SUPERINTENDENCIA DE INDUSTRIA Y COMERCIO
DIRECCIÓN DE NUEVAS CREACIONES

ASUNTO	Radicación	11-062728
	Trámite	003
	Evento	001
	Actuación	519
	Oficio	- - - 18663
	Folios	8

Título de la solicitud: "Sistema simplificado de freno de disco hidráulico trasero para motocicletas" (Fl.1).

Expediente 11-062728 1er Art 45

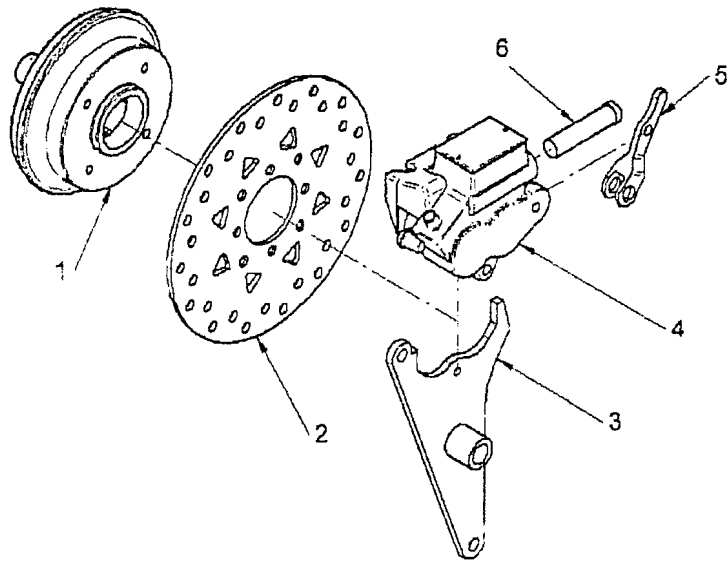
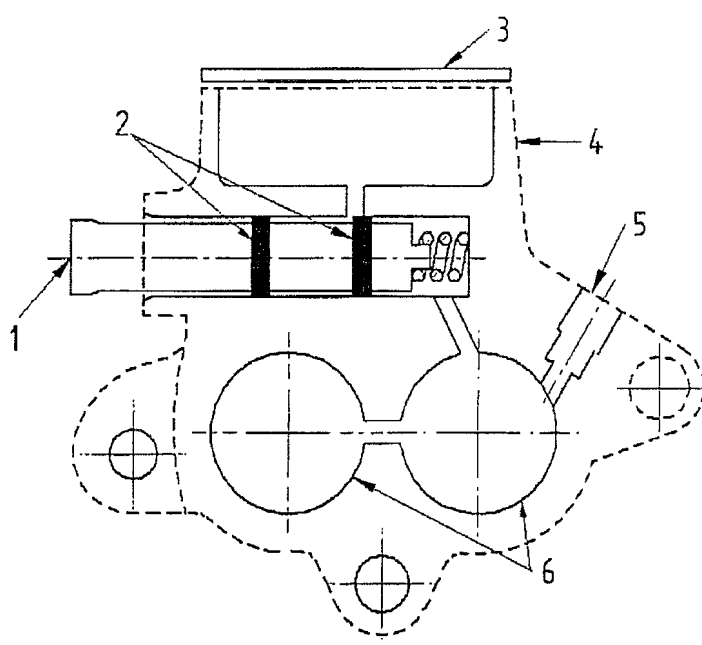
Características esenciales	D1
Sistema de freno hidráulico, caracterizado por	Sistema de freno hidráulico, caracterizado por
Un freno hidráulico simplificado que incorpora un caliper (mordaza), una bomba, un depósito de líquido de frenos y una palanca accionadora.	Un freno hidráulico simplificado que incorpora un caliper (mordaza), una bomba, un depósito de líquido de frenos y una palanca accionadora (Fl 43. Párr. 7, Fl. 42 Rv. 1, Fls. 44 y 45 Figs. 1 y 8).
Soporte para freno hidráulico simplificado	Soporte para freno hidráulico simplificado (Fl 43. Párr. 7, Fl. 42 Rv. 1, Fls. 44 y 45 Figs. 1 y 8).
Un disco	Un disco (Fl 43. Párr. 7, Fl. 42 Rv. 1, Fls. 44 y 45 Figs. 1 y 8).
Un porta disco	Un porta disco (Fl 43. Párr. 7, Fl. 42 Rv. 1, Fls. 44 y 45 Figs. 1 y 8).

Las características esenciales del producto expuestas en la reivindicación 1 habían sido divulgadas previamente en el documento D1, que divulga un freno de disco universal simplificado para motocicleta, en el que en una sola carcasa se incorpora un caliper, una bomba, un depósito de líquido de frenos y una palanca accionadora. Esta carcasa se acopla a la motocicleta mediante un soporte (brazo). El conjunto de freno también contiene un disco y un porta disco (Fl 43. Párr. 7, Fl. 42 Rv. 1, Fls. 44 y 45 Figs. 1 y 8).
